Atelier de proximité « Abords du poste de Gavrelle » 25 janvier 2016

Compte-rendu

➔ VOIE DOUCE SUR LA ROUTE D'OPPY

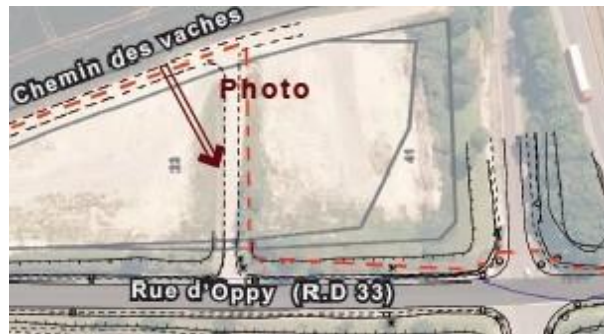
Gilles Rousseau, habitant de Gavrelle, met en avant la mauvaise visibilité actuelle pour les véhicules arrivant de la RD 950 ; il craint que l'aménagement envisagé ne risque d'aggraver le problème.

Pascal Hermant juge qu'une largeur de 4 mètres sous le tunnel avec chicane est très étroite.

Jean-Louis Dupayage indique que les gens arrivant de Bailleul ont tendance à regarder à gauche avant de s'engager sur le carrefour avec la voie de décélération de la RD 950.

Marie-France Turbiez, habitante de Gavrelle, considère que la mise en place d'une signalisation efficace pour réduire la vitesse sur cette voie de décélération est nécessaire.

Vincent Théry souligne que si on opte pour un rétrécissement sous le tunnel, il est important de trancher clairement afin que les conducteurs comprennent qu'un croisement à deux véhicules n'est pas possible.

Pascal Hermant souligne que le passage d'une moissonneuse-batteuse nécessite 4 mètres de voirie et des débords supplémentaires pour tenir compte des parties les plus larges de la machine.

Samuel Cayet juge que rétrécir le trottoir à 0,5 m inciterait les piétons à emprunter exclusivement la voie douce, tout en permettant de réaliser une voirie un peu plus large qui permettrait le passage d'engins agricoles.

Joseph Fouache suggère de déplacer le panneau d'entrée d'agglomération avant le tunnel, côté Oppy, pour faire ralentir les véhicules.

Pascal Hermant propose d'installer un panneau stop pour les véhicules qui arrivent d'Oppy, au carrefour avec la RD 950 : le carrefour serait ainsi équipé d'un double stop qui forcerait les gens à s'arrêter.

Gilles Rousseau considère que ces panneaux ne seront pas respectés.

Bruno Rabin indique que la réalisation d'une chicane sur le tunnel de franchissement de la RD 950 (cf. ci-après) permet au contraire de déporter les véhicules sur la droite, ce qui les rend plus visibles depuis la RD 950.

Bruno Rabin explique que le but de l'aménagement est bien de forcer les véhicules à ralentir. Il rappelle que la voie de décélération est équipée d'un panneau stop.

Bruno Rabin explique que des ajustements sont toujours possibles : l'aménagement d'une voie douce ne doit pas se faire au détriment des agriculteurs et des routiers. Il souligne que le trottoir d'1,5 mètre permet de disposer d'une largeur supplémentaire.

Bruno Rabin rappelle que la réglementation impose 4 mètres de voirie pour les chicanes.

Séquence 3 : poste RTE

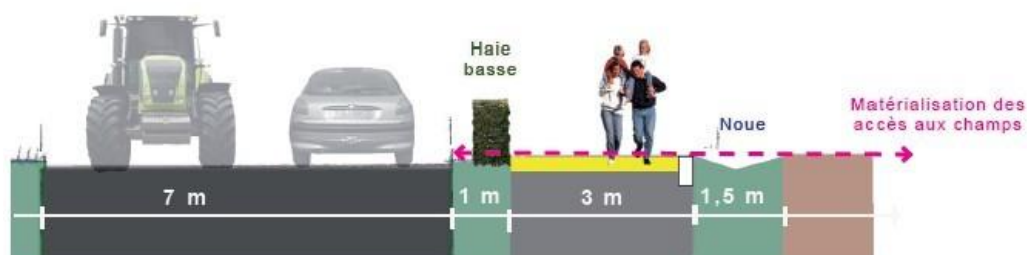
Samuel Cayet fait remarquer que la noue se situe côté champ (cf. ci-après), ce qui peut poser un problème d'écoulement des eaux de la route dans les parcelles agricoles.

Gilles Rousseau demande si l'objectif de la noue consiste à ramener l'eau de ruissellement sur Gavrelle.

Jean-Pierre Charlet signale l'existence de deux accès aux champs qu'il faudra conserver. Il estime que l'accotement n'est pas très large sur cette section, moins de deux mètres, ce qui pose le problème de la place disponible pour réaliser la voie douce.

Bruno Rabin indique qu'il faudra en effet surveiller cet aspect et précise que ce positionnement est une préconisation de l'hydraulicien qui travaille avec l'agence paysagère. Il souligne que parfois, certains agriculteurs empiètent sur cette noue dans l'exploitation de leur parcelle.

Bruno Rabin indique que la noue doit permettre aux eaux de s'infiltrer, dans l'idéal ; les noues sont justement compartimentées pour retenir l'eau et éviter qu'elle ne s'écoule vers le village.

Bruno Rabin indique que le projet intègre la conservation des accès agricoles en proposant un revêtement renforcé en béton brossé pour ces accès. Des bornes pourront également être installées pour identifier clairement la limite de propriété.
